Begrunnelse for vedtak

Godkjenning av detaljplan for
Storbjørnlistølen koblingsstasjon og
66 kV (132 kV) kraftledning
Storbjørnlistølen - Tysse

Kvinnherad og Etne kommuner i Vestland fylke

Tiltakshaver	Fagne AS
Referanse	202514443-10
Dato	28.04.2026
Ansvarlig	Anne Johanne Kråkenes
Saksbehandler	Magnus Tandberg Holth

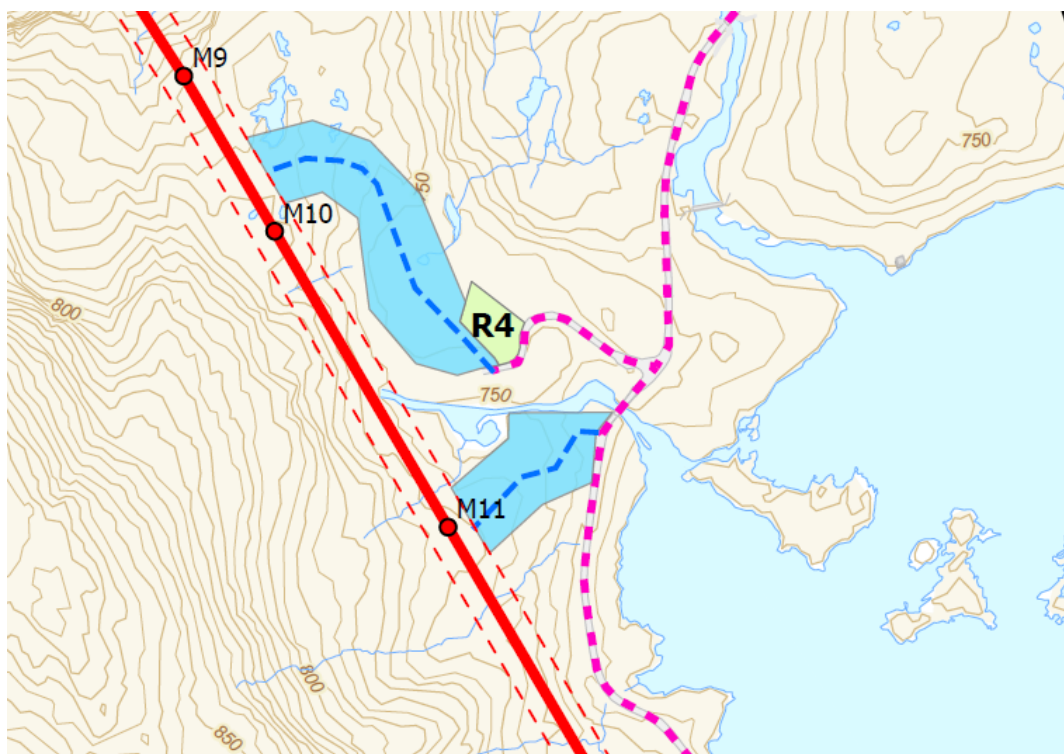
Konsesjonæren har rett til å ta seg fram i kraftledningstraseen innenfor rettighetsbeltet. For terrengtransport utenfor rettighetsbeltet har Fagne søkt om korridorer, se lyseblå felter merket terrengkjøring i detaljplankartene, også vist i figur 4. NVE erfarer at det i anleggsfasen kan bli nødvendig å justere tidligere godkjente kjørespor, fordi det først er når anleggsarbeidene er i gang, at entreprenøren og de som jobber med prosjektet blir kjent med terrenget, og man da kan finne traseer som er bedre for miljø og landskap. NVE er enig i at en korridor for terrengtransport er en god løsning for å finne de beste traseene for kjørespor. Vi godkjenner derfor de omsøkte korridorene for terrengtransport, men understreker samtidig at det kun skal være et kjørespor innenfor korridorene.

Dersom det er nødvendig å justere traseer for terrengtransport (kjørespor) utover godkjente korridorer, må dere avklare slike endringer med oss. Se veilederen vår for informasjon om behandling av endringer fra godkjent detaljplan.⁸

Figur 7: Kulturminne tuft (id. 117526) merket med rød ring. Kulturminnet ligger tett på korridor for terrengtransport (blått felt). Kilde: detaljplankart og kulturminnesøk.no.

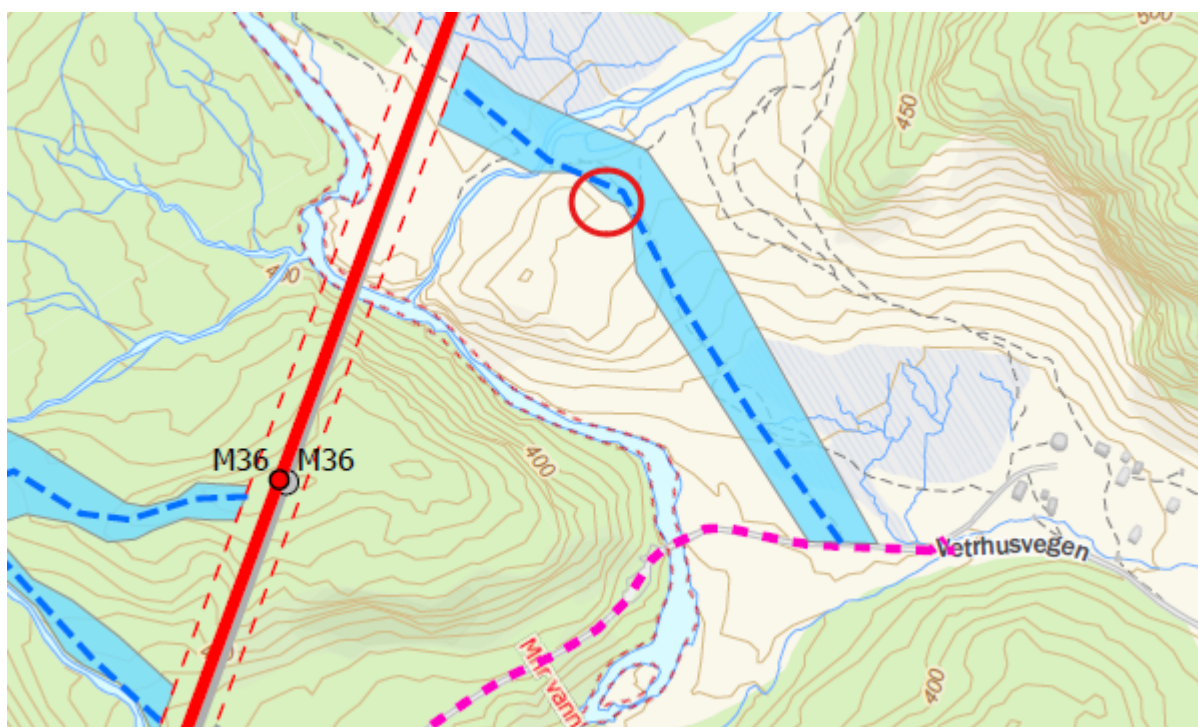
Når det gjelder kulturminnet med id. 117526, så er dette en tuft eller gammel bosetning. Etter NVEs vurdering ser det ut til at denne lokaliteten ligger tett på korridor for terrengtransport (se Figur 3).

NVE minner om at kulturminner som ligger i eller tett på tiltaket, må merkes i felt før anleggsstart, slik at de ikke blir skadet i forbindelse med anleggsarbeidet. Vi setter som vilkår at dere merker kulturminnet med et materiale som ikke forvitrer. Det er for å redusere risikoen for at materialet ender som søppel i naturen. I tillegg er det en fordel at kulturminner vises i digitale kart som entreprenørene bruker i maskinene sine.
